# 境港市民交流センター(仮称) 基本設計(最終案)

## 前回(第2回)図面からの主な修正内容

# 基本設計【最終案】の平面図(1階)

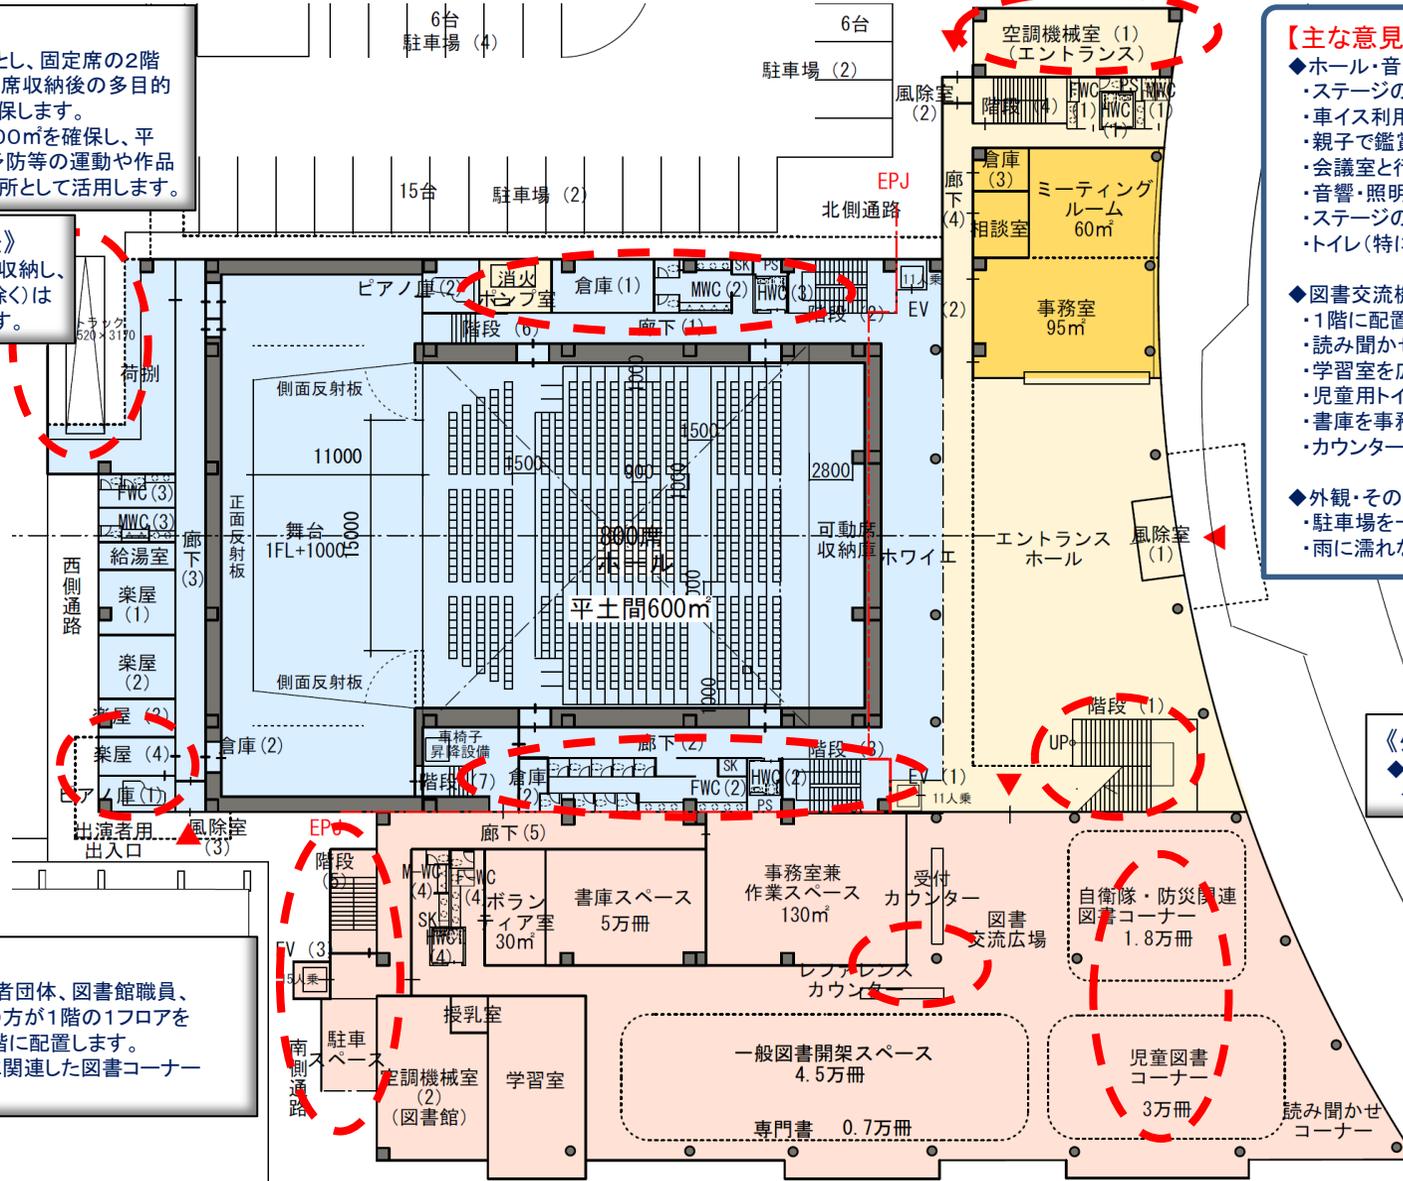
機能区分	修正内容
全般的事項	<p>リハーサル室と小会議室を兼用とし「小会議室兼リハーサル室」に変更(2階に配置) ※複合施設の利点を生かして兼用することにより、床面積を減少させ建設費を縮減するとともに稼働率を上げる。これにより、2階への賑わいを促進する。</p> <p>2階大会議室東側の吹き抜け部分に床を張り、中会議室と位置を入れ替え、中会議室の周りを回廊とする。 ※元の吹き抜け部分は面積が小さく開放感を創出する効果が小さいことから、床を張りガラス張りからの眺望の良い2階スペースを広げ賑わいを創出する。</p> <p>カフェを1階から2階に移動 ※元のカフェの位置は、階段下で厨房の設置には好ましくないことと、2階の賑わい創出を目指し移動する。</p> <p>空調機械室等の新設により面積が増加</p>
ホール	<p>多目的スペース利用のための倉庫を追加</p> <p>1階トイレの位置を変更し、併せて女性用トイレを増加</p>
図書交流	<p>児童図書コーナーと自衛隊・防災関係図書コーナーの位置を変更</p> <p>事務室を「事務室兼作業スペース」とし、面積を増加</p>

変更箇所

図書交流広場南側庭

# 基本設計【最終案】の平面図(2階)

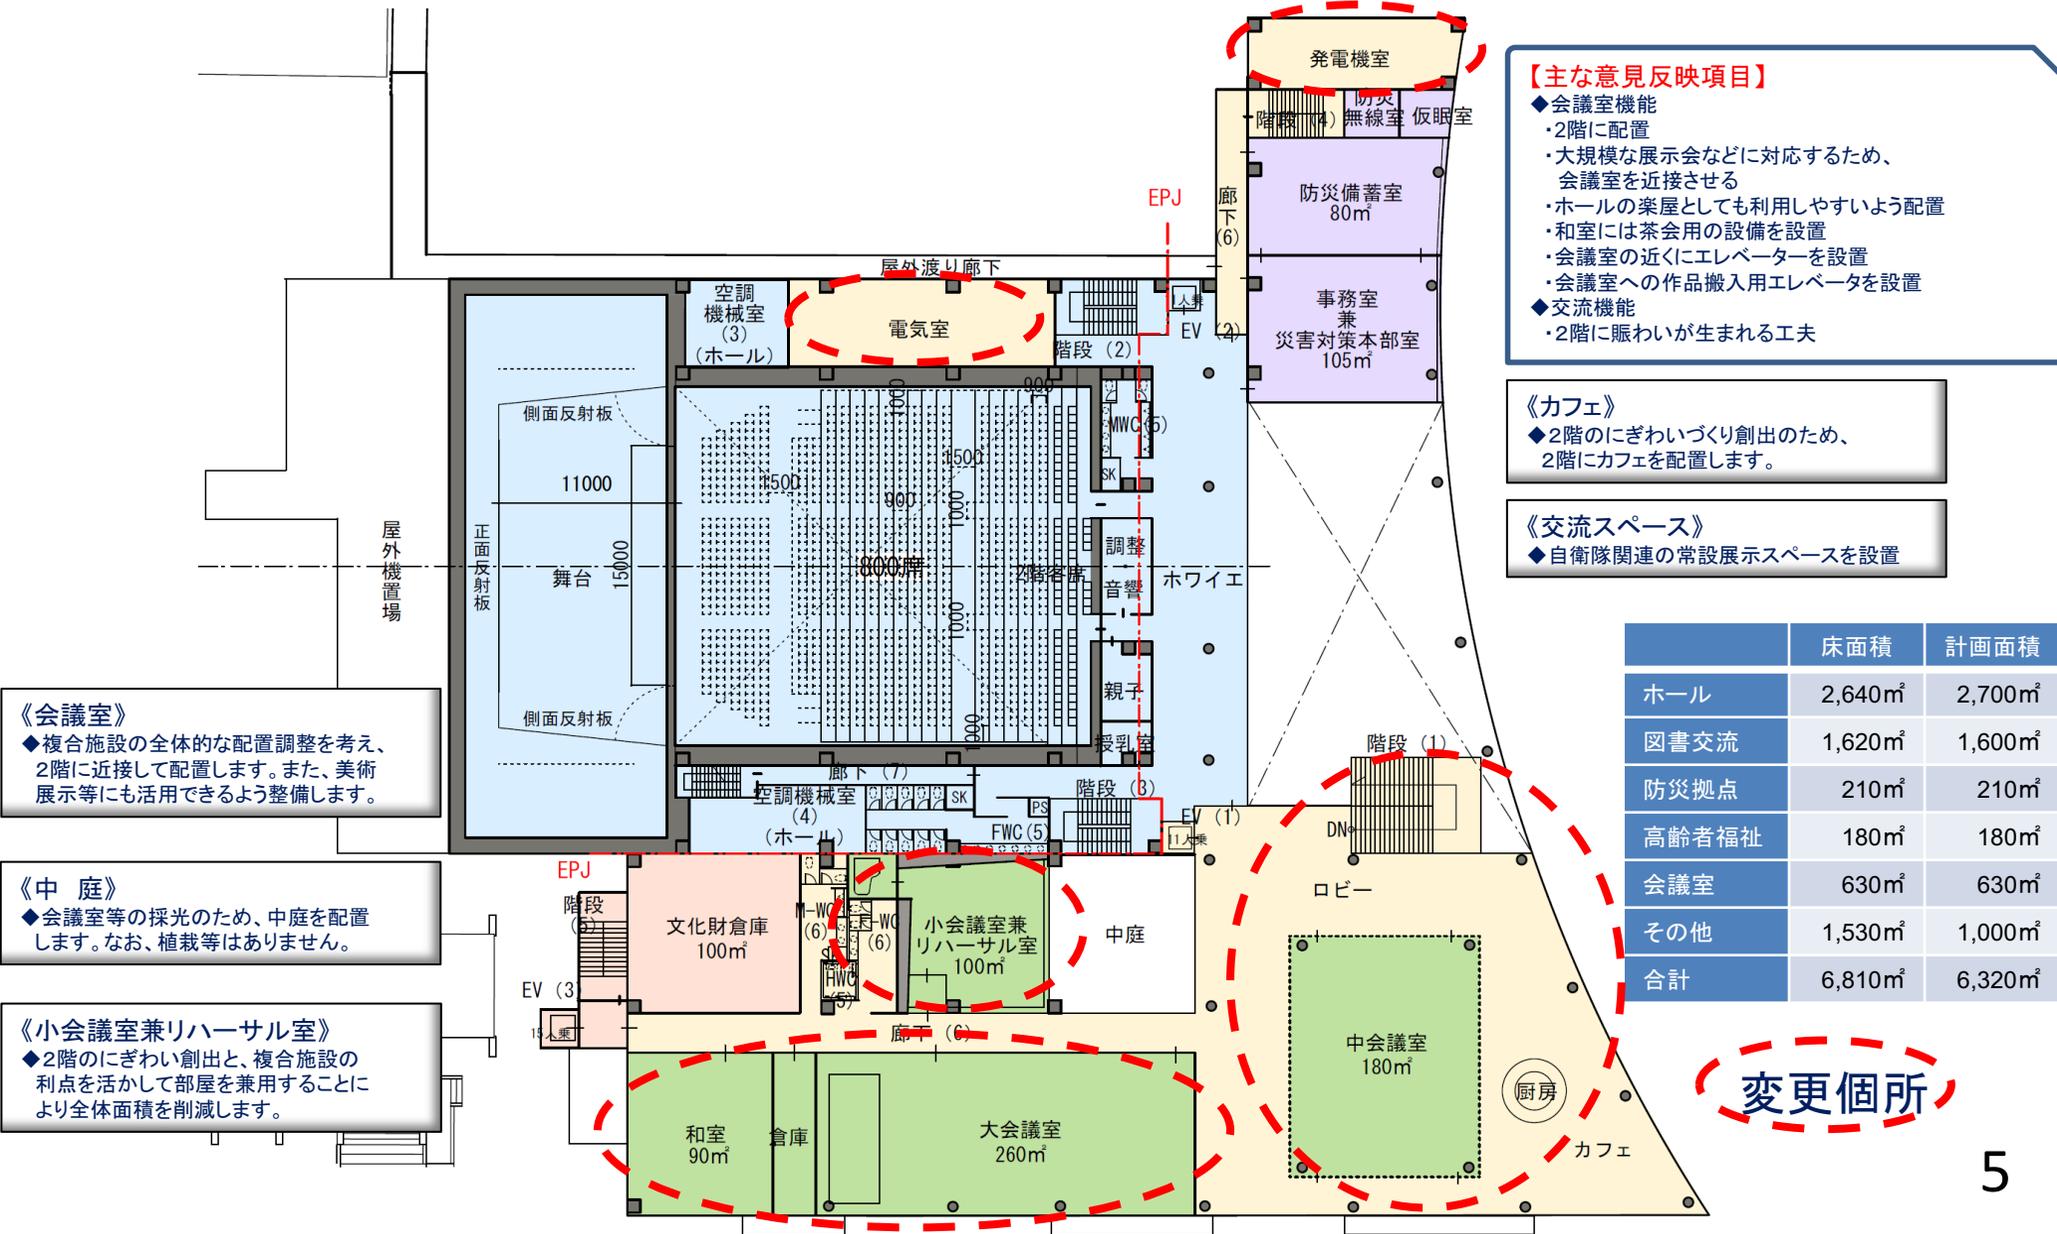
**変更箇所**

## 外壁について(コスト比較を含む)

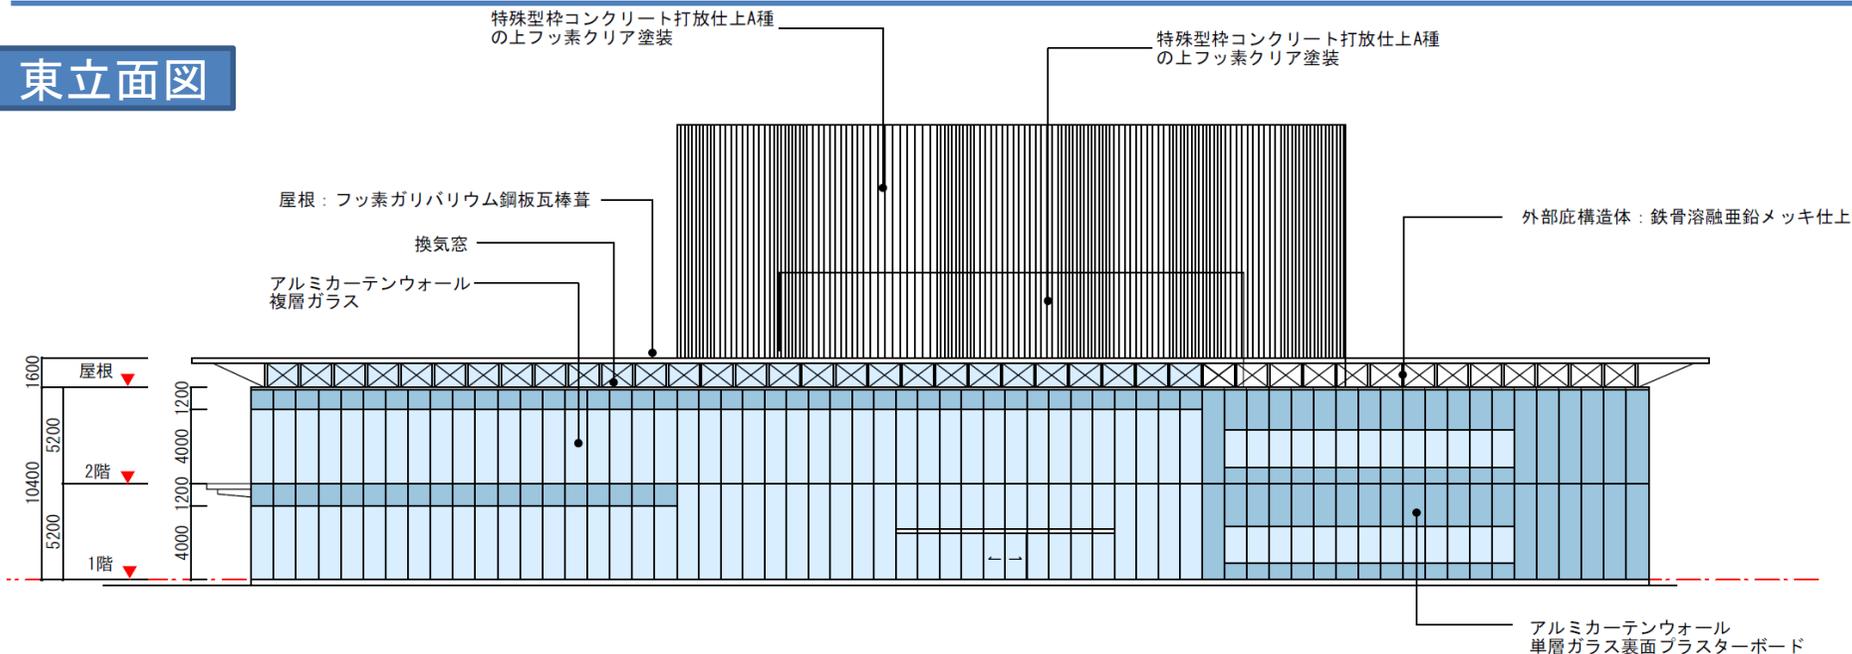
ガラスの壁	コンクリートの壁
初期投資	<ul style="list-style-type: none"> <li>◆単層ガラス 80,000円/㎡</li> <li>◆複層ガラス 100,000円/㎡</li> <li>◆LOW-E複層ガラス120,000円/㎡</li> </ul> ※LOW-Eは遮熱・紫外線カットの効果が高い	タイル貼 70,000円/㎡
維持経費	ガラス清掃費 150~200円/㎡ 年1, 2回	—
適用・評価	<p>ガラス壁は、コンクリート壁に比べて高額であり、内部空間に与える熱負荷も高いですが、塩害地域における耐久性も高く、明るく開放的な空間を創り出すことができます。</p> <p>そこで、エントランスホールと図書交流広場の東面(1, 2階)、南面(1階, 2階東側)への採用を検討しています。</p> <p>※例示(上記箇所を複層ガラスとした場合)            100,000円×約1,000㎡=100百万円</p>	<p>コンクリート壁(タイル貼)は強固で耐久性の高い外壁であり、ホールや倉庫など比較的採光が必要でない北面・西面に使用したいと考えています。</p> <p>※例示(左記部分をタイル貼とした場合)            70,000円×約1,000㎡=70百万円</p>
